# **Autobahnanschluss Wankdorf**

## **Analyse der Veloverbindungen: heute und mit BUGAW**

Version vom 3. Juni 2025

#### 8.2.1 Keine möglichst direkten Verbindungen

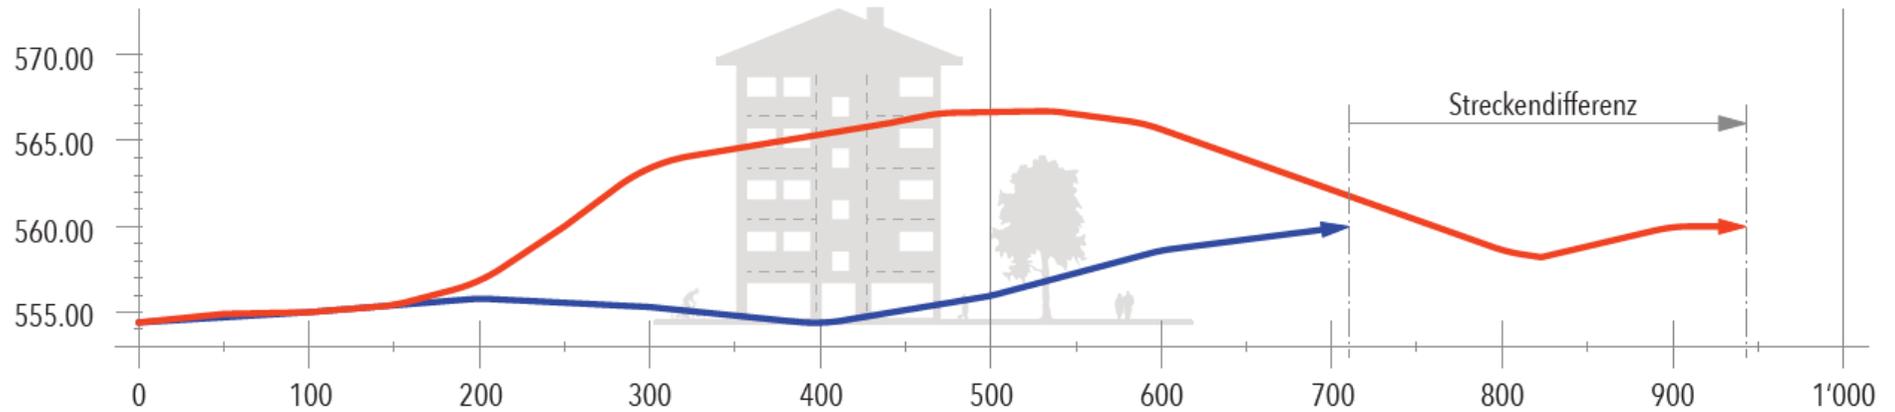
Grundsätzlich gilt für alle Routen über die Langsamverkehrsbrücke gemäss dem LV-Bericht (Seite 6): «Das Projekt verzichtet auf möglichst direkte Verbindungen». Und gemäss dem Tech-Bericht (Seite 22): «Die neue Langsamverkehrsbrücke stellt sämtliche notwendigen Fahr- und Fussgängerbeziehungen sicher. Eine wichtige Achse für den Radverkehr stellt der Schermenweg dar (Wankdorf–Bolligen/Ostermundigen). Diese Beziehung wird mit der Langsamverkehrsbrücke angeboten, ist allerdings aufgrund der Höhendifferenz und der längeren Wegstrecke gegenüber der direkten Wunschlinie nicht optimal. Eine direktere Verbindung vor allem für den „schnellen“ Pendler wäre wünschenswert. Deshalb wurde für diese Fahrradbeziehung in einem Variantenstudium eine niveaugleiche Veloverbindung über den Schermenweg gefunden und ins vorliegende Ausführungsprojekt integriert.

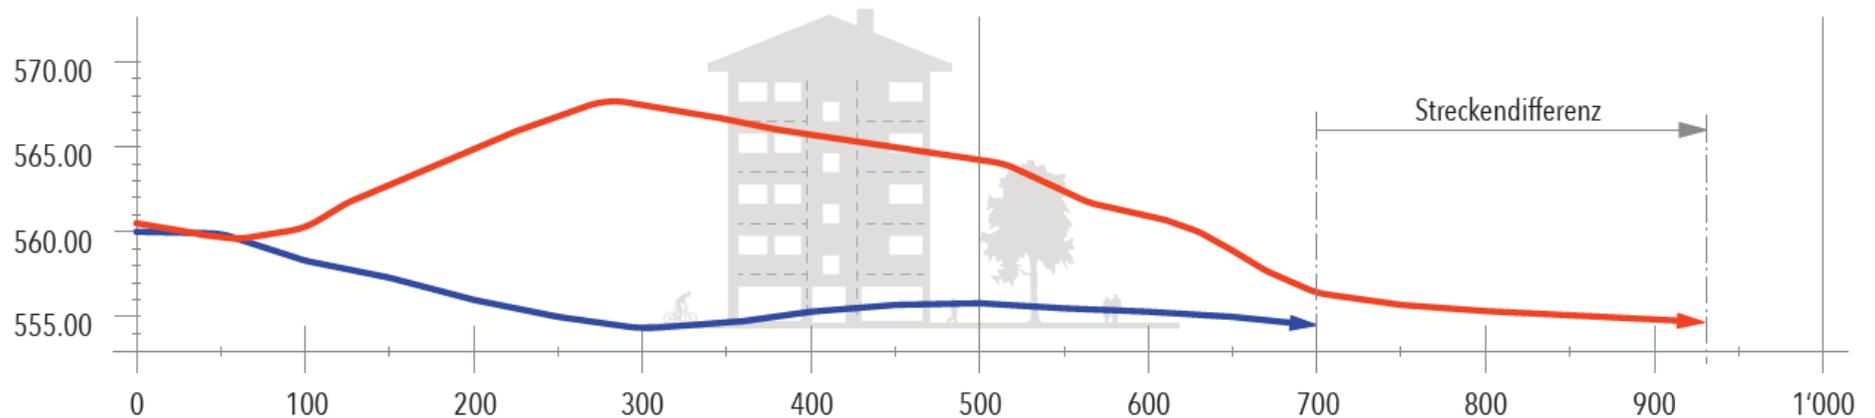
Neben einer deutlich längeren Strecke muss beim Weg über die Langsamverkehrsbrücke ein grosser Höhenunterschied überwunden werden.

So sind beispielsweise bei der Route Bern Wankdorf > Worblental mehr als 10 Höhenmeter zu überwinden:
